Modulo per la presentazione delle osservazioni per i piani/programmi/progetti sottoposti a procedimenti di valutazione ambientale di competenza statale

ID: Codice procedura (ID_VIP/ID_MATTM): 12691

“Progetto di un impianto eolico denominato “Pitigliano” ubicato nei comuni di Pitigliano (GR) e Sorano (GR) costituito da 20 (venti) aerogeneratori di potenza nominale 7,0 MW per un totale di 140,0 MW con relative opere connesse ed infrastrutture indispensabili”

Immagine 1. Vincoli ex art. 136 del CBC dal PIT della Regione Toscana e zona approssimativa dove è progettato l'impianto industriale.

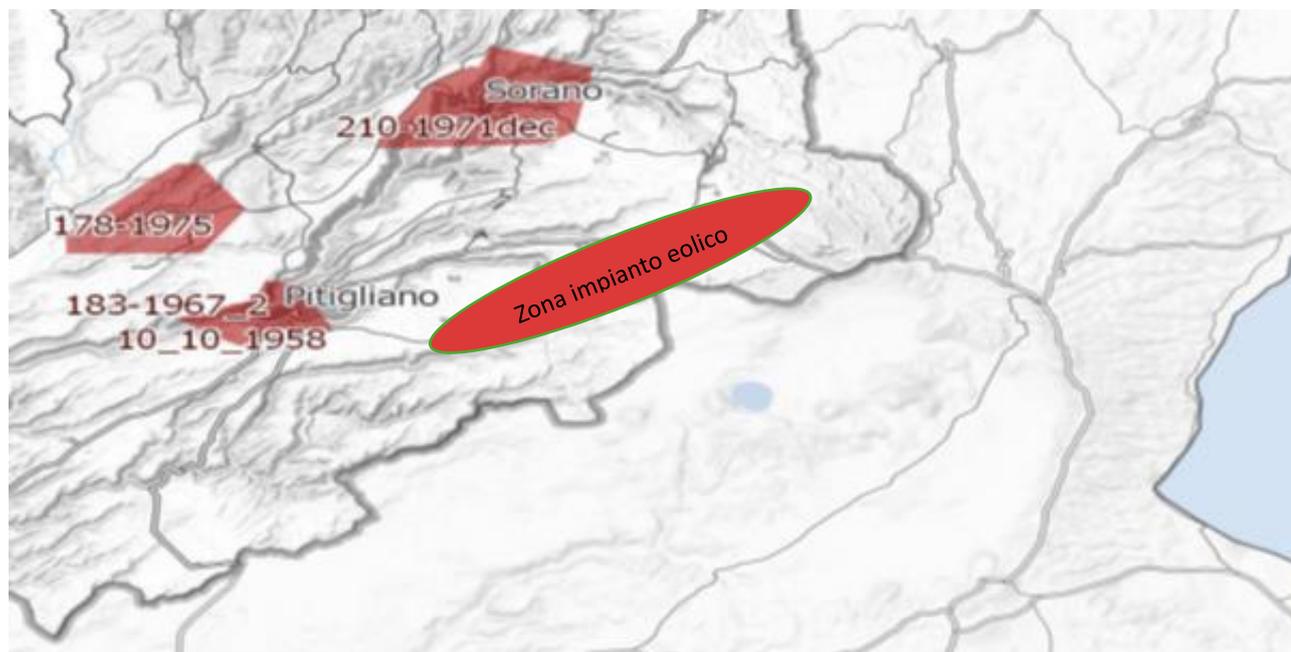
Al contrario di quanto sostiene la proponente, si evidenzia che l'impianto eolico industriale citato non solo ricadrebbe con tutti e 20 gli aerogeneratori all'interno delle fasce di rispetto di 3 km di due vincoli paesaggistici di notevole interesse pubblico esistenti nella Regione Lazio e con una parte di essi nel vincolo paesaggistico del Centro abitato di Sorano (GR) quindi in aree non idonee all'installazione di impianti di energia rinnovabile. Addirittura, alcuni aerogeneratori sarebbero ubicati a poche centinaia di metri dai perimetri dei due vincoli paesaggistici laziali ex art 136 del CBC. Ma la non idoneità dell'area non sarebbe certificata soltanto da questi vincoli paesaggistici ma anche dalle fasce di rispetto dei Beni della Parte seconda del CBC numerosi nel territorio interessato dal progetto dell'impianto eolico. Infatti la Proponente a pag 11 del SIA scrive: *"L'area interessata si trova all'esterno delle aree SIN individuate in Toscana e dista circa: 2,8 km dal centro abitato di Pitigliano, 2,7 km dal centro abitato di Onano, 2,8 km dal centro abitato di Latera"*. Quindi l'impianto come certifica la proponente potrebbe ricadere all'interno delle fasce di rispetto dei Centri Storici dei paesi citati e comunque li lambirebbe. Incompatibile sarebbe l'ubicazione di una parte del cavidotto che ricadrebbe nelle fasce di rispetto

del vincolo paesaggistico di notevole interesse pubblico del Centro Storico di Pitigliano. Considerando che le Regioni grazie al Decreto interministeriale nell'emanazione della legge sulle aree idonee e non idonee hanno la facoltà di estendere le fasce di rispetto dei Beni del CBC fino a 7 km per alcuni di essi non è da escludere che gli aerogeneratori del progetto eolico, essendo ancora in itinere, tra qualche mese si troverà ancora con ulteriori incompatibilità oltre alle numerose già esistenti. Questa possibilità di estensione delle fasce di rispetto fino a 7 km per i Beni del CBC da parte delle Regioni diventa particolarmente probabile per il Centro Storico di Pitigliano famoso nel mondo come dimostra anche il prestigioso riconoscimento insieme a Sovana e Sorano nell'elenco dei siti del World Monuments Found (WMF) prestigiosa istituzione con sede a New York che svolge un ruolo complementare a quello dell'Unesco. La stessa considerazione per il Centro storico di Pitigliano ovviamente vale sia per Sorano che per Sovana.

Inoltre, come sostiene la Proponente parte dell'impianto si verrebbe a trovare a 3,5 km dal centro abitato di Sorano. Infatti, tre degli aerogeneratori WTG 08, 09, 10 sono addirittura all'interno delle fasce di rispetto dei 3 km del suo vincolo paesaggistico di notevole interesse pubblico ex art 136 del CBC. Si evidenzia che così si crea

un'ulteriore incompatibilità con la tutela del Paesaggio.

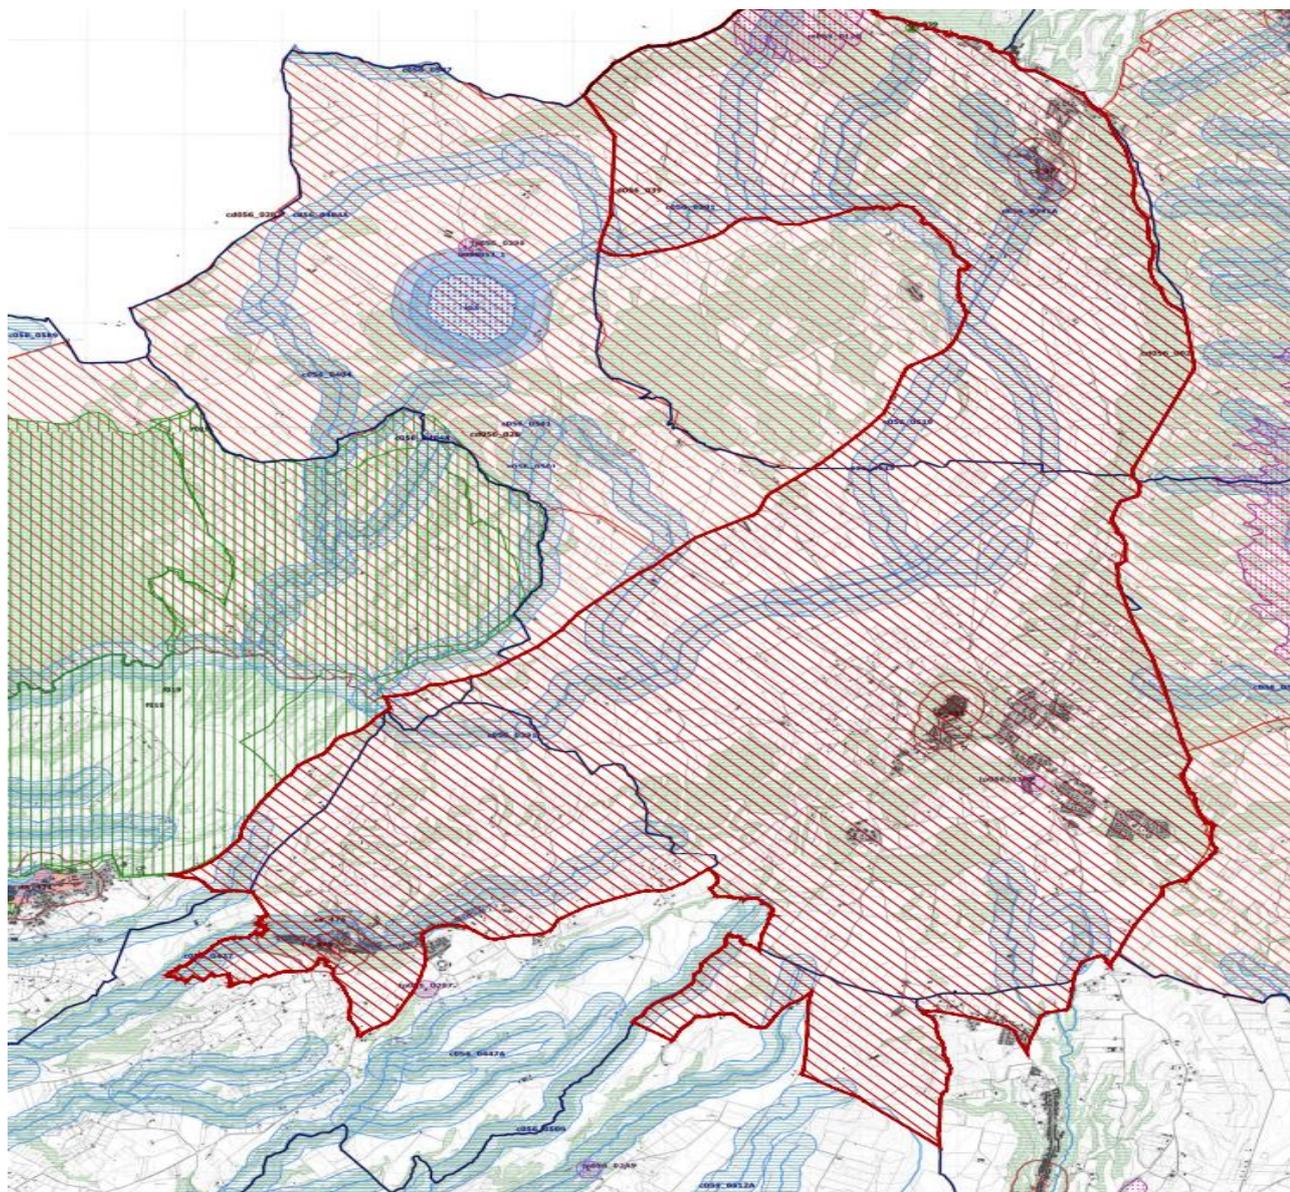
Come è illustrato nell'immagine si ribadisce che l'impianto industriale "Pitigliano" ricade completamente all'interno delle fasce di rispetto dei due vincoli di notevole

interesse pubblico e lambisce quelle di un terzo vincolo e quindi come affermato dal Consiglio di Stato nelle sentenze citate, l'impianto è insediato in area non idonea ai sensi dell'art. 20 comma 8 lettera c quater del D.Lgs. n. 199/2021 e ss.mm.ii al contrario di quanto sostiene la proponente.

Immagine 3. Cumulo di una parte di impianti eolici, fotovoltaici e geotermici industriali in progettazione ed esistenti intorno all'eolico industriale "Pitigliano".

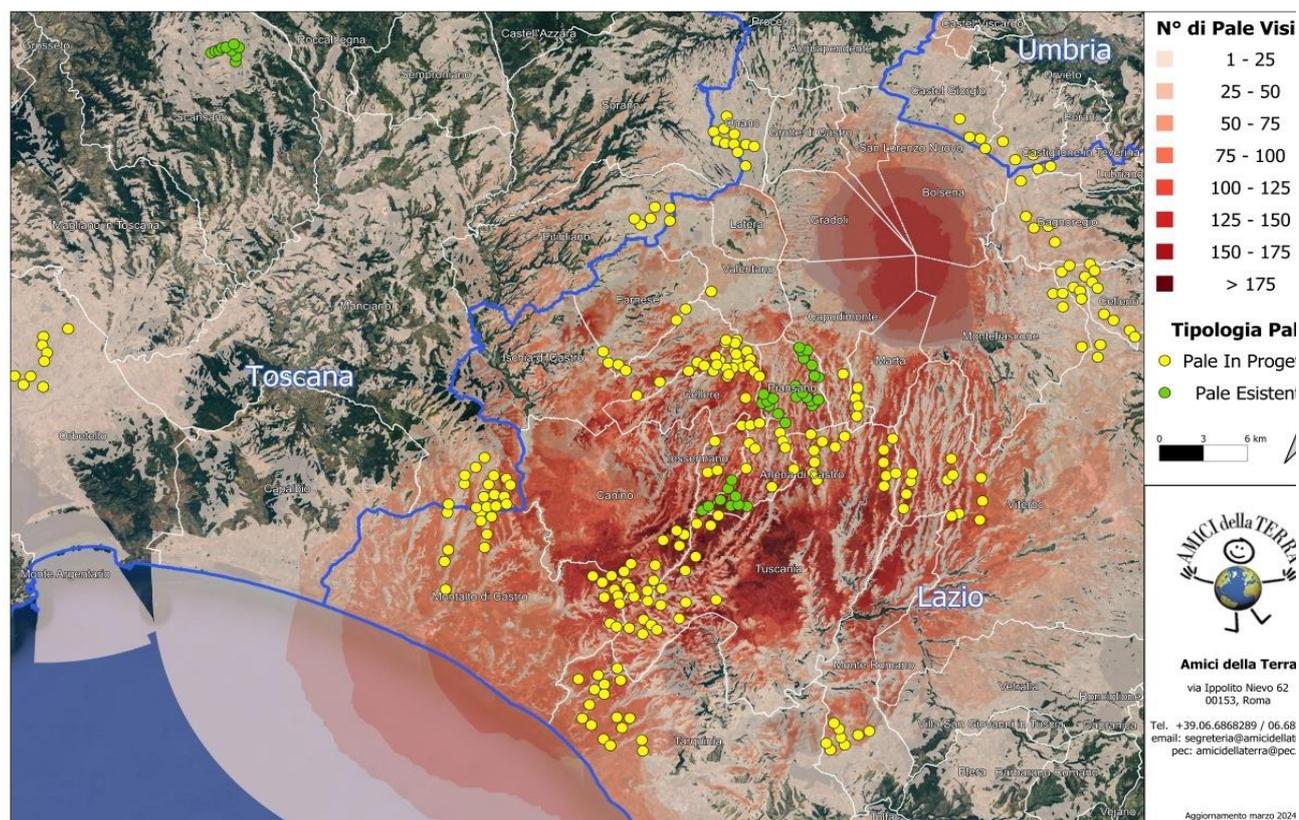
Culturali “*Ambito paesaggistico, geologico e geomorfologico dell’orlo della caldera di Latera ...*” Non vengono nemmeno citati gli impianti eolici in progetto al MASE, il “Rempillo” (6 aerogeneratori) e un altro in verifica amministrativa di 14 aerogeneratori e 72, 6 MW. Ad oggi nei territori di Pitigliano, Sorano e in quello limitrofo potenzialmente potrebbero essere insediati 40 aerogeneratori alti 200 metri e larghi 170. Ma la proponente non cita neanche altri impianti che creerebbero il cumulo e quindi maggiore impatto. Infatti, sul territorio della “Città del Tufo” (Sorano e Pitigliano) impatterebbero anche l’impianto eolico “Montarzo” di Onano con 13 aerogeneratori con le dimensioni ricordate, l’altro eolico industriale nel territorio di Valentano con sette aerogeneratori (stesse dimensioni), gli impianti di Farnese con un minieolico di 3 Torri alte 60 metri già installate in località Poggio del Crognolo e l’impianto eolico industriale “Vallerosa” (7 aerogeneratori alti 200 metri e larghi 158 metri) in procedura VIA presso la Regione Lazio. Inoltre, altri impianti del minieolico già presenti a Valentano, Cellere e Piansano e due progetti eolici industriali con le stesse dimensioni (200 m x 170 m) nel Comune di Ischia di Castro. La valutazione del cumulo non prende neanche in considerazione gli impianti industriali di fotovoltaico e agrivoltaico in progetto a Farnese, Valentano, Ischia di Castro, Cellere. L’impianto geotermico in procedura Via al MASE, progettato nella Caldera di Latera. Quindi è stata effettuata una valutazione del potenziale impatto cumulativo non veritiera a dispetto di quanto affermato dalla proponente che sostiene di aver preso in considerazione uno spazio di 10 km intorno al suo impianto per gli impatti che si creerebbero.

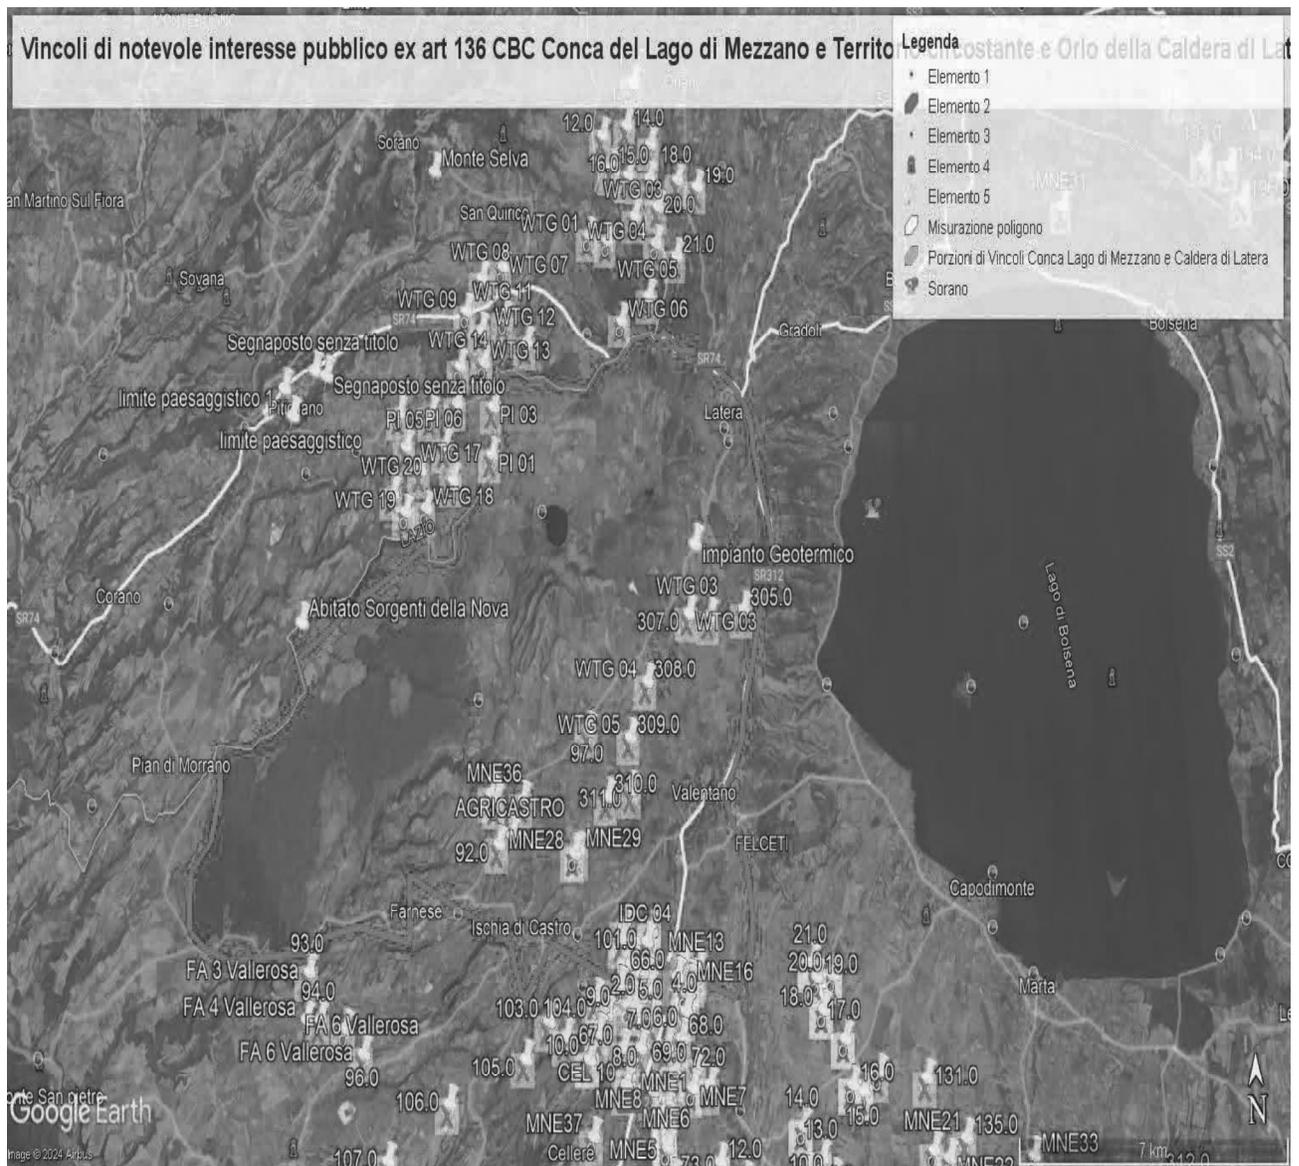
ad impattare sul territorio e sulle economie di cinque Comuni del Lazio (Farnese, Onano, Latera, Valentano, Grotte di Castro e Gradoli) si trova nelle fasce di rispetto dei Beni di notevole interesse pubblico come si è evidenziate nelle Osservazioni precedenti e crea degli impatti negativi anche sui beni naturalistici come verrà dettagliato nell'Osservazione relativa alla Vinca. Inoltre, andrebbe a sommarsi al già enorme cumulo di impianti eolici e fotovoltaici e geotermici che creano una elevata criticità ambientale nella provincia di Viterbo e interferiscono anche con il territorio toscano come si può vedere dalle varie immagini dell'Allegato n. 1.

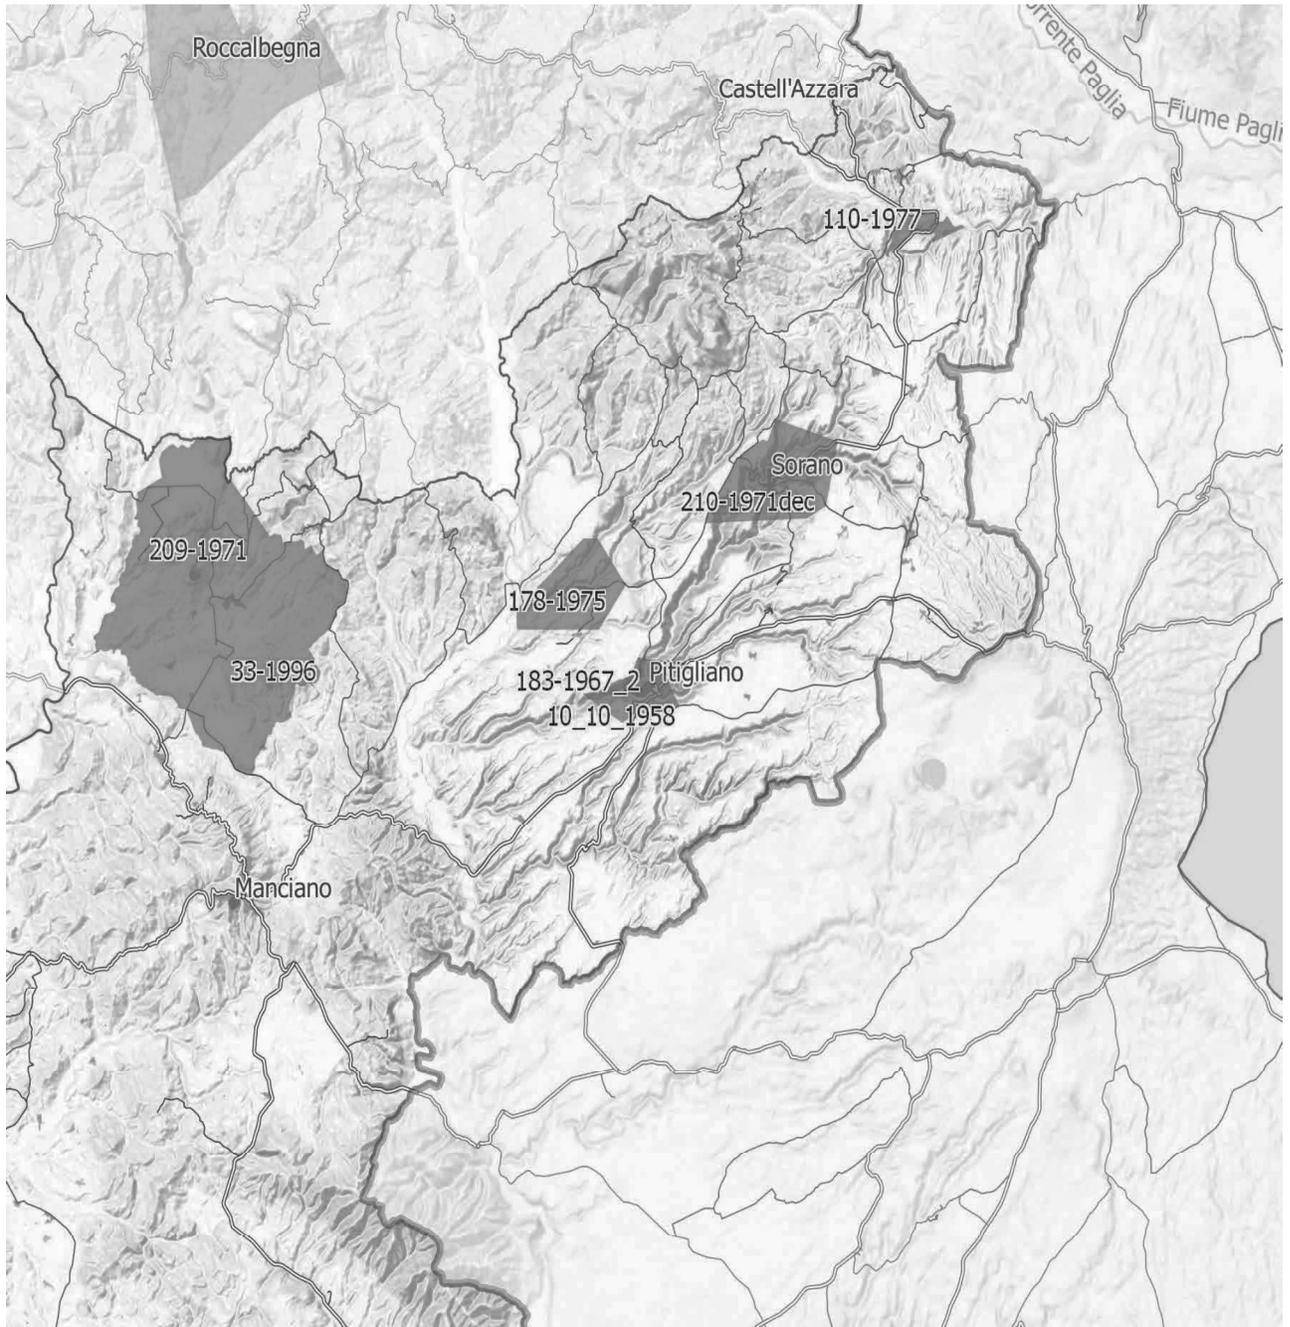
IMMAGINE n. 4 Si evidenzia che i tre aerogeneratori WTG 07, WTG 08 e WTG 09 impattano con il vincolo paesaggistico di notevole interesse pubblico del Centro Storico di Sorano. Il WTG 07 si troverebbe a 2828 m, WTG 08 2504 e WTG 09 2990. Il cavidotto dell'impianto invece impatta in buona parte del Vincolo paesaggistico ex art. 136 del CBC del Centro Storico di Pitigliano.

IMMAGINE n 5. Mappa eolici elaborata dall'Associazione Amici della Terra. La mappa evidenzia il cumulo degli impianti tra Lazio e Toscana.

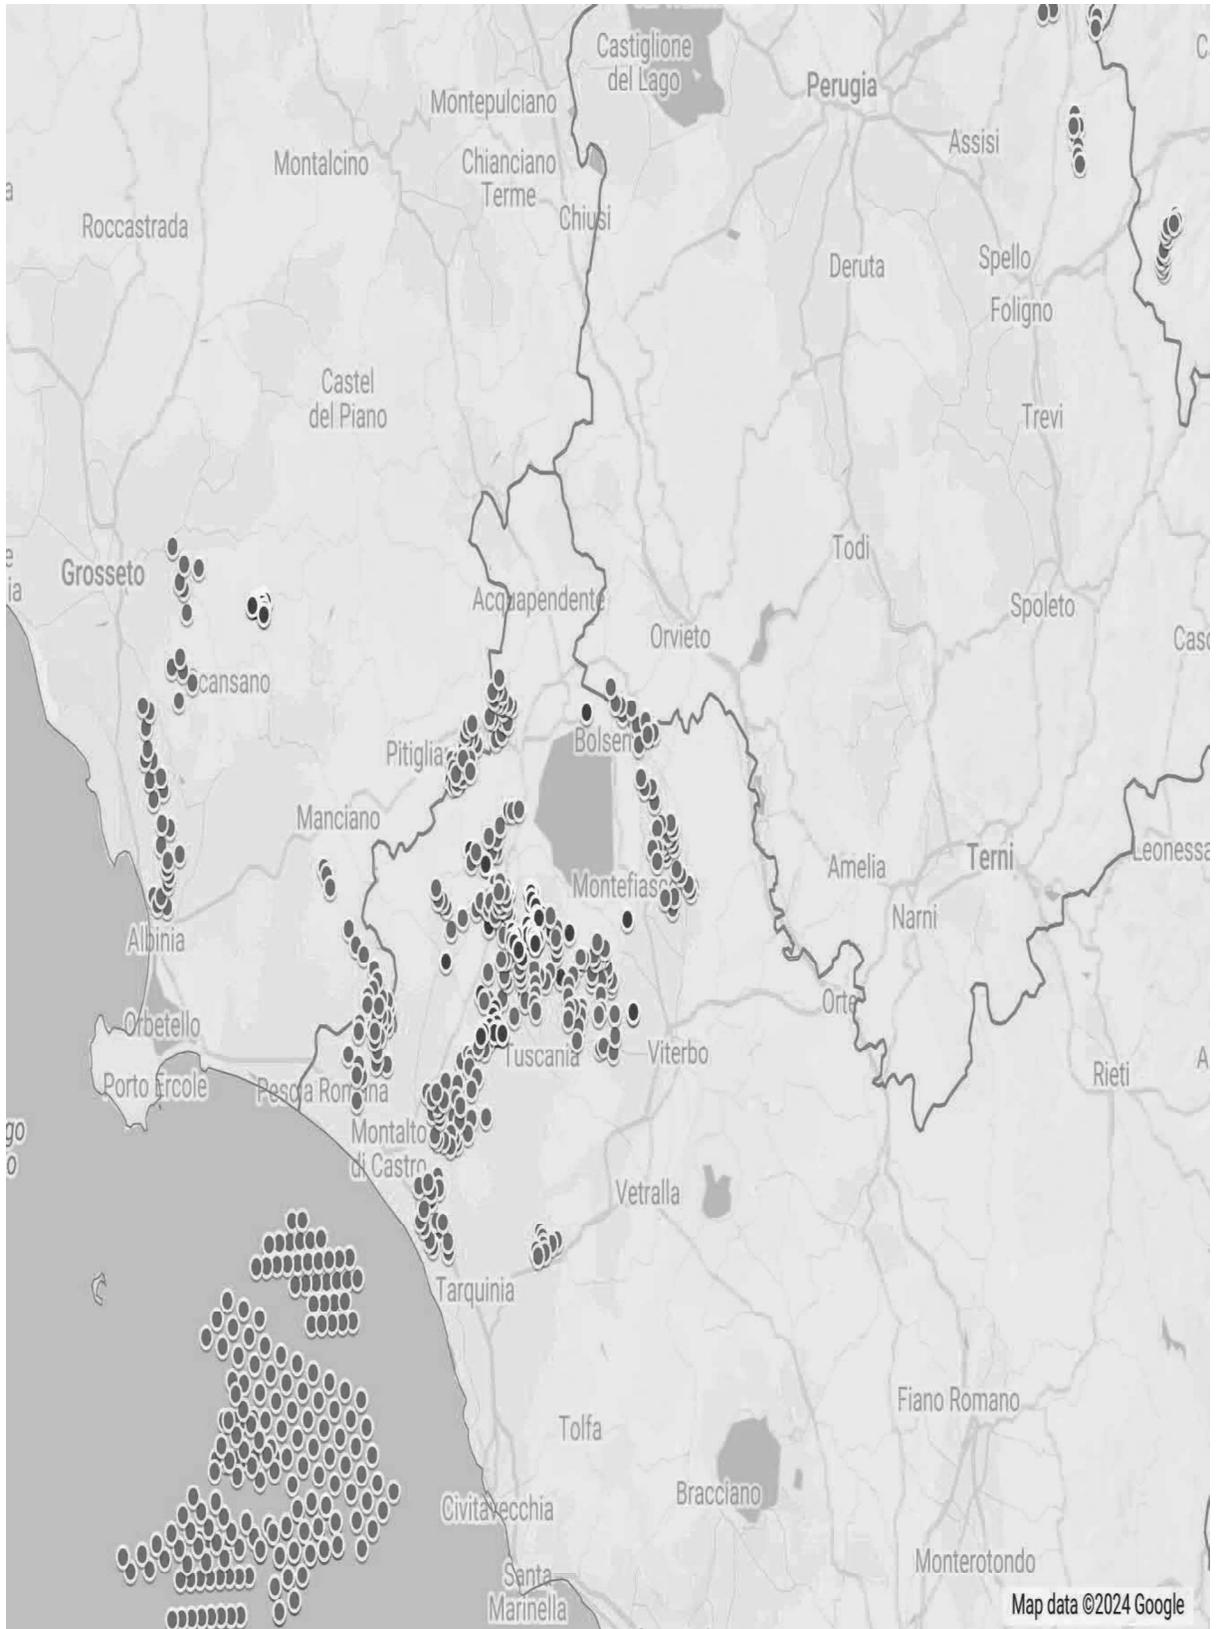
Riguardo al cumulo degli impianti FER, le mappe prodotte dalla proponente riguardano, come già evidenziato, soltanto una parte molto piccola degli impianti FER dell'area intermedia e vasta e in particolare di quelli eolici che contribuiscono a creare un notevole cumulo e la saturazione del territorio tosco laziale. Riguardo al cumulo dei soli impianti eolici si riporta la mappa dell'intervisibilità degli impianti eolici elaborata dall'Associazione nazionale “Amici della Terra”.
